Rayol-Canadel sur Mer

Plan Local Urbanisme

Dossier administratif d'enquête publique

Objet : Avis de l'État à l'arrêt de la révision du plan local d'urbanisme du Rayol-Canadel-sur-Mer

Figure 3: localisation des espaces non bâtis en zone UC du secteur de Pramousquier. Source : plan de zonage. Localisation et commentaire ajoutés par la MRAe.

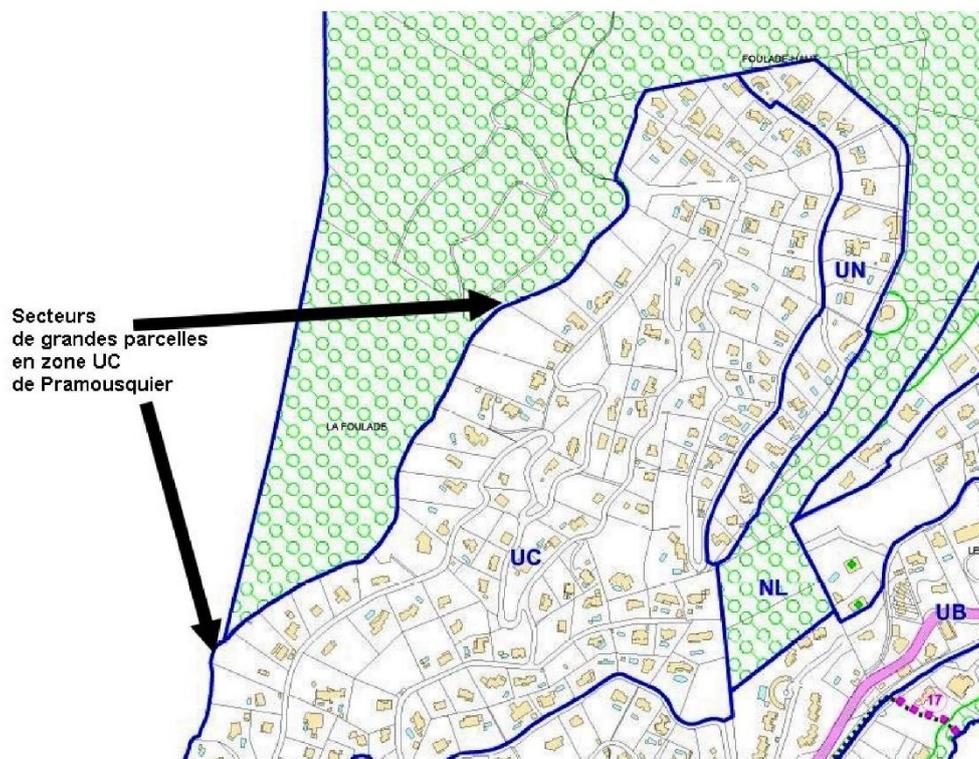
C'est le cas dans le secteur de Pramousquier par exemple, où une série de vastes parcelles (2 500 à 5 000 m² environ) comportant une seule habitation ne sont pas comptées dans les prévisions de consommation, alors que le coefficient d'emprise au sol (13 % en zone UC) permettrait d'accueillir d'autres constructions (cf figure 3).

L'enveloppe urbaine, calquée dans le dossier sur le zonage U du PLU, mériterait d'être affinée dans ces secteurs afin de coller à la réalité de l'urbanisation.

La MRAe recommande de revoir les prévisions de consommation d'espace en affinant la définition de l'enveloppe urbaine, et d'harmoniser le mode de calcul des consommations d'espace passées et futures afin de traduire, de manière cohérente, la manière dont le PLU s'inscrit dans la trajectoire de réduction de la consommation d'espace de la loi Climat et Résilience.

Localisation des points d'eau (borne et poteau incendie sur le territoire) Source : schéma du réseau d'eau communal

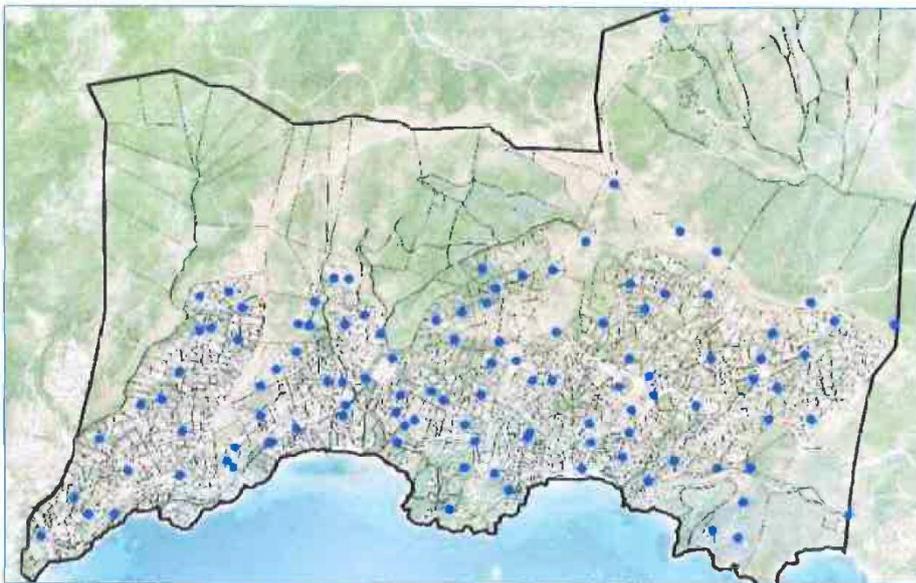
- Il est mentionné : « La consultation de la base de données REMOCRA en novembre 2023 permet d'identifier les équipements de défense « indisponibles ». Les raisons de cette indisponibilité sont connues », la révision du PLU ne dit pas comment améliorer cet état de fait. A l'heure où on oblige les propriétaires à débroussailler leurs terrains, il nous semble primordial d'avoir des équipements irréprochables pour la lutte contre les incendies.
- Qu'est-il prévu pour remédier aux équipements de lutte contre les incendies indisponibles ?
- Compte tenu de l'état du réseau au Rayol, peut-on envisager que toute construction devra être desservie par un point d'eau incendie conformément aux dispositions du service départemental d'incendie et de secours du Var ?

– **P 49 et 50 : 3.2.2 Inondation et 3.2.3 Submersion marine**

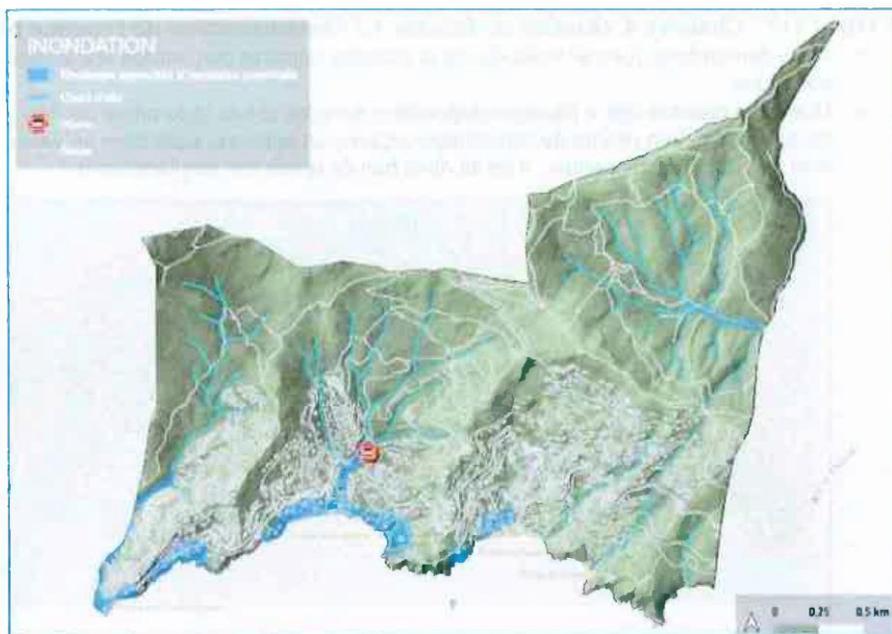
- Le graphe p 50 porte la mention : *enveloppe approchée d'inondations potentielles* dans le cartouche, nous pensons qu'il s'agit de submersions potentielles et non pas d'inondations pour les zones côtières en bleue sur le graphe. Remplacer également *cours d'eau* par ruisseaux.
- Il faudrait ajouter un plan comportant les ruisseaux sur un plan cadastral car ils font partie du document *Article DC 6. Implantation par rapport aux voies et emprises publiques* et *Article DC 7. Implantation par rapport aux limites séparatives latérales et de fonds de parcelle* du document *PLU du Rayol-Canadel sur Mer – 4.1.1 « Règlement » pages 14 et 15*. En l'absence de ce plan comment définir si une implantation de bâtiment est autorisée ou non ?
- Préciser la constructibilité dans ces zones ainsi que les reconstructions possibles en cas de sinistre.

– P 50 à 54 : 3.2.4 Recul du trait de côte

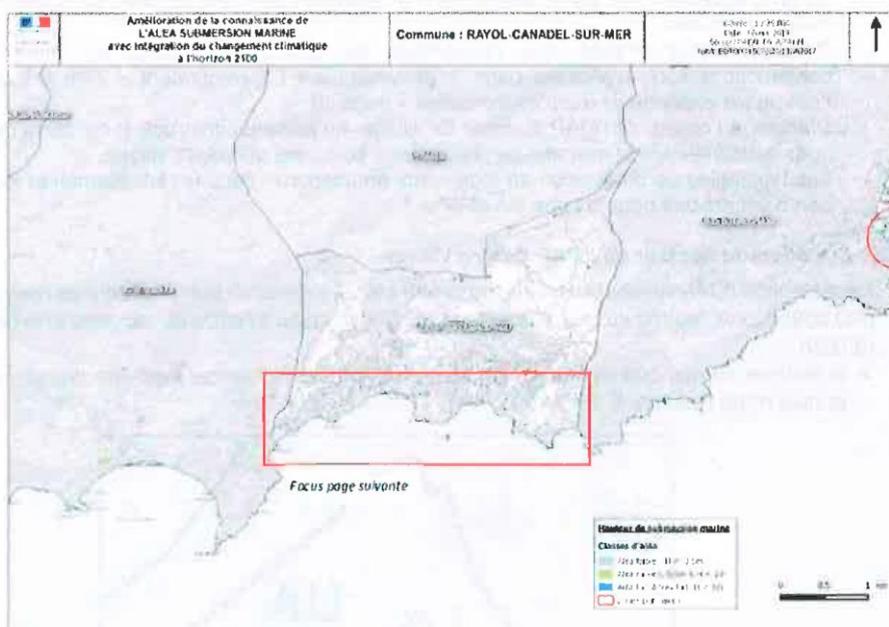
- o une étude de recul du trait de côte est présentée mais aucune mention n'est faite de la constructibilité dans ces zones ni des reconstructions possibles en cas de sinistre.

Page 125 : 5.2 Les choix retenus pour établir les OAP, le règlement écrit et graphique

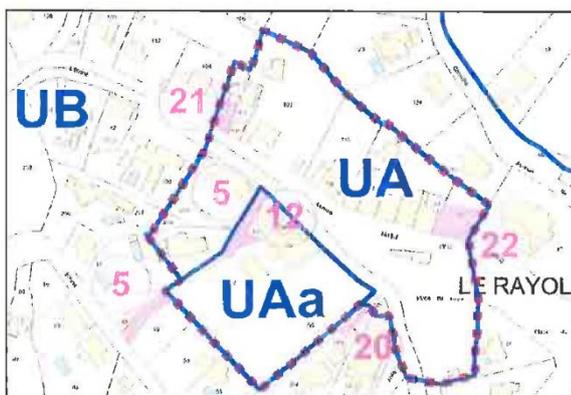
- *le texte ne correspond pas au schéma pour les entrées : il faudrait peut-être préciser entre quel et quel n° de l'avenue E. Gola.*

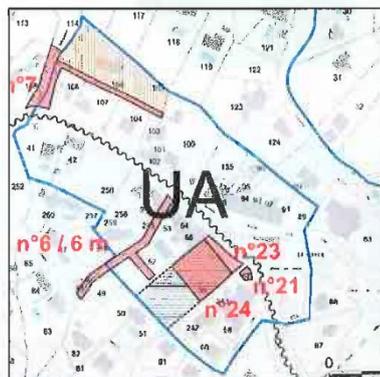
Nous demandons la désignation des 4 types de vocations et de les mettre en exergue :

- La vocation « habitat « pur » » terme peu compréhensible « résidentiel »
- La vocation « habitat/commerces »
- La vocation « habitat/équipements »
- La vocation « espace et équipements publics »,

Pages 130 et 131 5.3.2 : Les zones UB

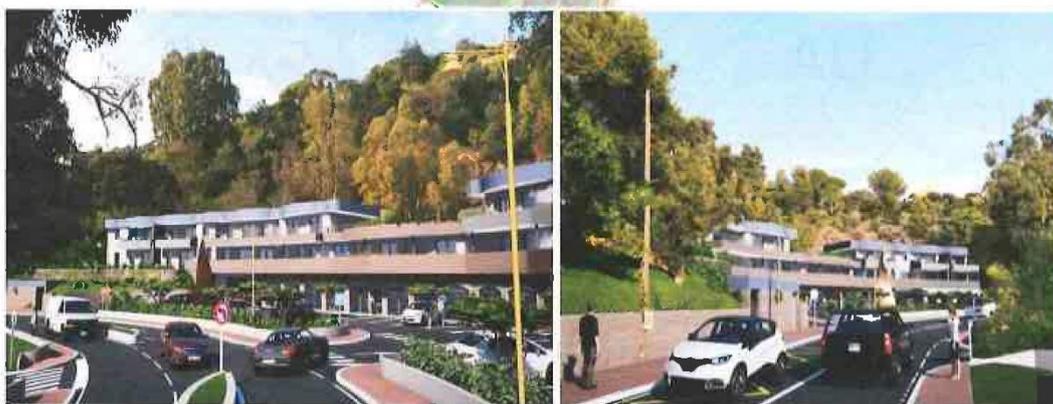
- Ces nouveaux bâtiments vont créer un flux d'entrée/sortie de véhicules, serait-il possible d'introduire une mention sur la sécurité routière et des piétons, voir contraindre une implantation rendant impossible le fait de couper la RD559 ou de faire demi-tour ?
- Sur la partie sud, rien n'est prévu pour la sécurité des piétons et la traversée de la RD559 est particulièrement dangereuse, en particulier s'il y a implantation d'un bâtiment.

6 Création d'emplacements réservés pour mise au « gabarit » les routes d'accès incendie

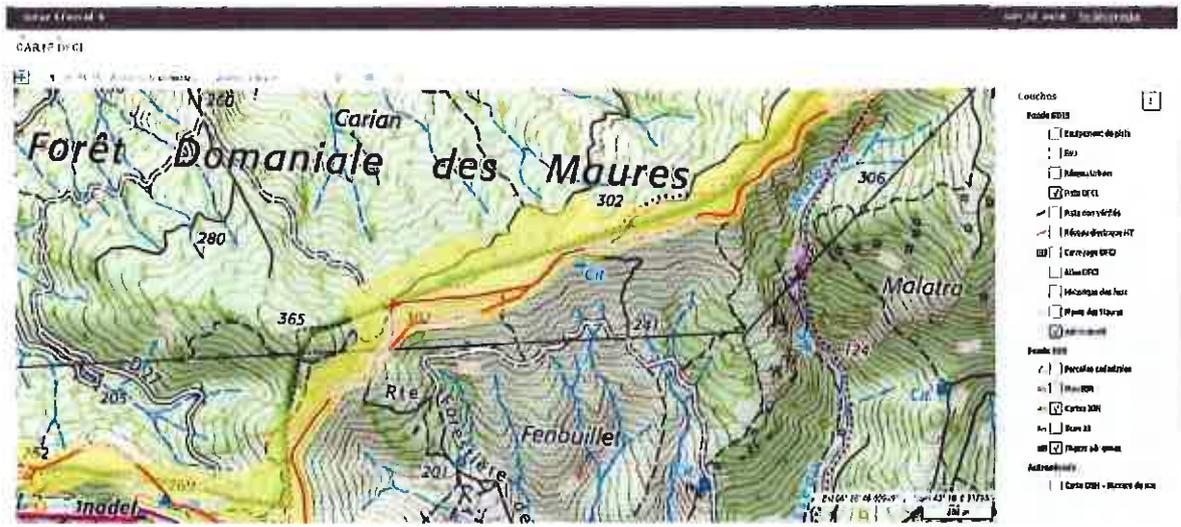
Le SDIS demande de créer des emplacements réservés (ER) pour les jonctions DFCI PIDAF et le réseau route départementale afin mettre au gabarit (largeur etc.) les routes d'accès. Je souhaite savoir comment la commune répond à cette demande. Si elle répond favorablement, quelles seront les dispositions ?

Réponse de la commune
